Mémoire en réponse

à l'avis de la Mission Régionale d'Autorité Environnementale des Hauts-de-France

**Projet de parc éolien de Cappy, sur la commune de
Bancourt (62)**

**Dossier de demande d'autorisation unique au titre des installations classées pour la
protection de l'environnement**

Carte de présentation du projet (source : dossier du pétitionnaire)

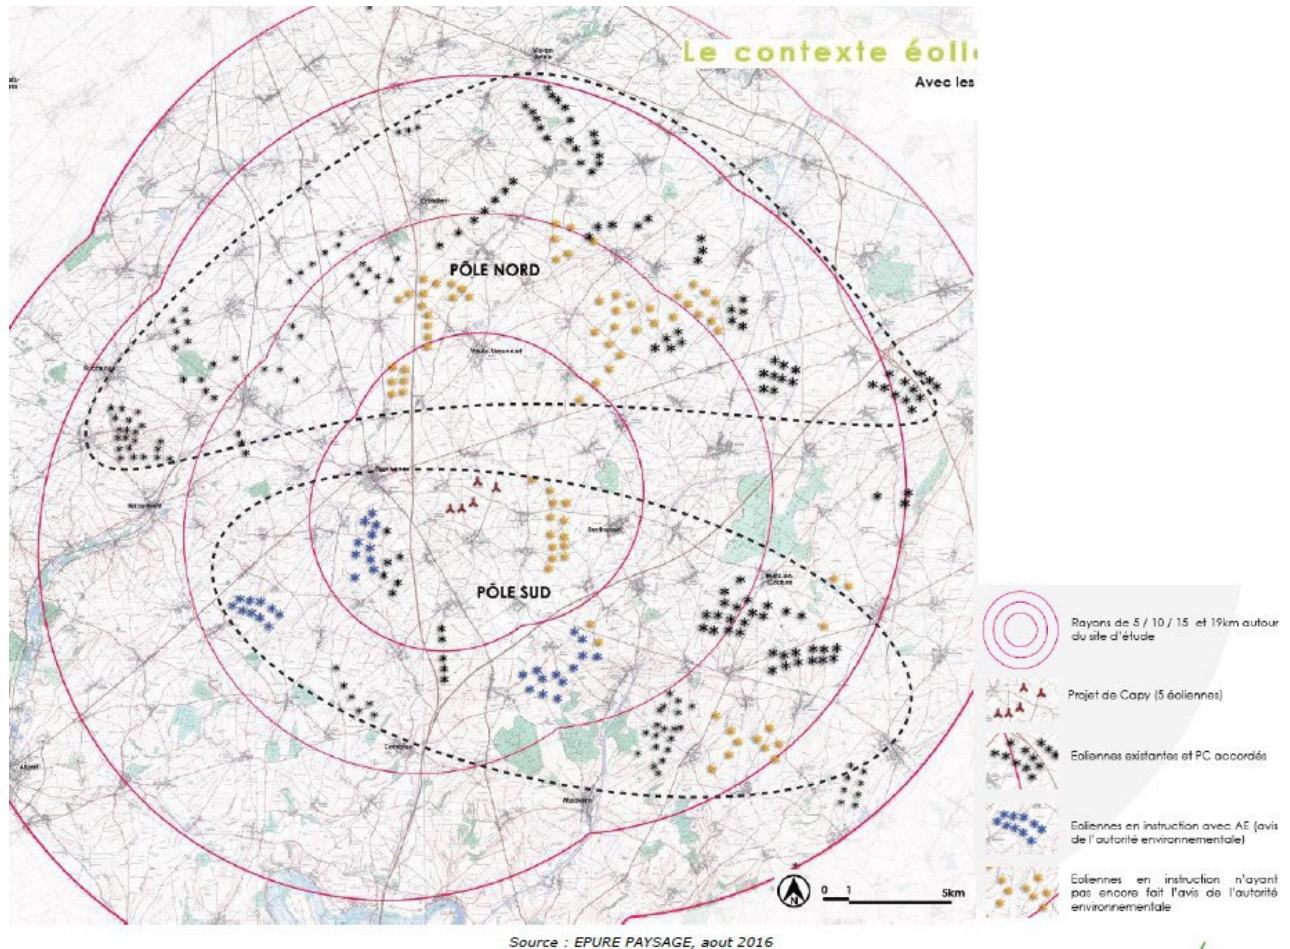
Le projet de parc éolien de Cappy, porté par la société Enertrag, concerne l'installation de cinq aérogénérateurs d'une puissance unitaire de 3 MW pour une hauteur de 178,40 mètres en bout de pale et d'un poste de livraison sur le territoire de la commune de Bancourt dans le département du Pas-de-Calais. Le modèle de machine projeté pour le parc est :

Marque	NORDEX
Modèle	N117
Puissance (MW)	3
Hauteur totale (m)	178,4
Hauteur du mât (m)	120
Diamètre du rotor (m)	100

Le porteur de projet précise que le diamètre de rotor est de 117m et non 100m comme indiqué ci-dessus par la MRAe dans son avis rendu
